# 大型バスの原動機のリコールについて

## リコール届出番号3109

# 改善箇所説明図

スタータ断面図

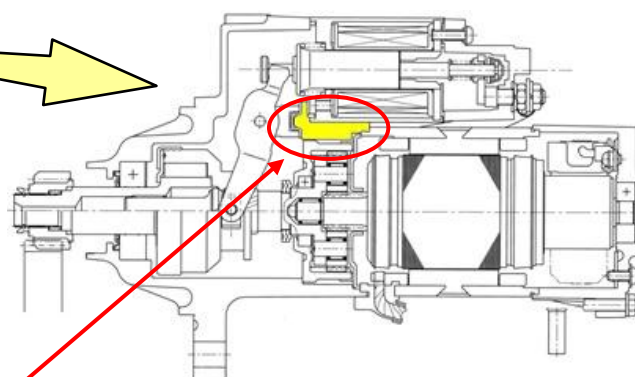
大型路線バスにおいて、スタータに使用されているゴム部品の材質が不適切であること および フライホイールリングギヤの摩耗に対する余裕が不足しているため、アイドルリング・ストップ&スタートシステムによるエンジンの始動を頻繁に行うと、当該リングギヤが早期に摩耗するものがある。そのため、そのままの状態で使用を続けると、スタータの空転が発生し、最悪の場合、エンジンが始動不能となるおそれがある。

- ① 全車両、スタータを対策品に交換すると共にフライホイールリングギヤの摩耗状況を点検し、使用限度を超えていた場合は新品のフライホイールリングギヤに交換する。
- ② アイドリング・ストップ&スタートシステムの制御プログラムを、フライホイールリングギヤの摩耗対策品に書き換える。
